PREFET DE LA REGION DE BOURGOGNE-FRANCHE-COMTE

Objet : Avis sur le dossier de demande d'autorisation environnementale pour l'exploitation du parc éolien référencé SAS PE SAISY portant sur les communes de SAISY (71) et AUBIGNY LA RONCE (21), donné au titre des sites patrimoniaux et des paysages.

Demande de compléments au titre des sites patrimoniaux et des paysages

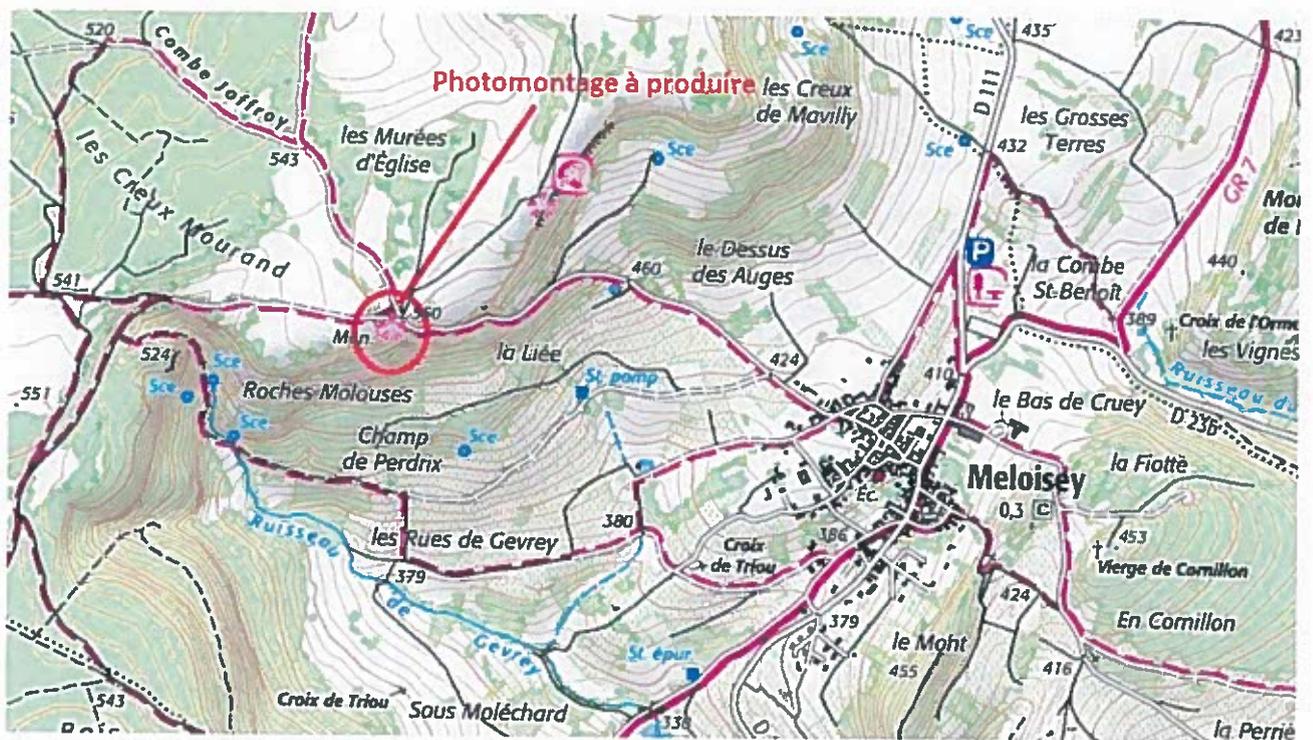
Le projet éolien sera donc visible depuis ces sites pittoresques. L'appréciation de l'impact « modéré » mérite une argumentation voire une réappréciation au regard de la qualité et de la valeur des sites et pas seulement au regard de la visibilité.

En effet, le dossier d'étude d'impact identifie une zone d'influence paysagère très réduite depuis le site inscrit de la Côte Chalonnaise et il n'y a pas de photomontage. Il doit être complété par des photomontages a minima depuis les villages viticoles et depuis les routes sillonnant la Côte Chalonnaise.

Sur le photomontage depuis le Mont Rome-Chateau, on peut voir les 5 éoliennes du projet. Il s'ajoute dans l'horizon à celui des Portes de Côte d'Or déjà visible. L'effet cumulé n'est pas apprécié au regard du panorama offert par le Mont Rome-Chateau ; le dossier doit être complété en ce sens et conclure sur l'acceptabilité ou non du projet.

4. ***d'étudier, photomontage à l'appui, les impacts du projet depuis le belvédère de Meloisey ;***
5. ***de compléter les analyses depuis les sites inscrits de la Côte Chalonnaise et du Mont Rome-Chateau.***
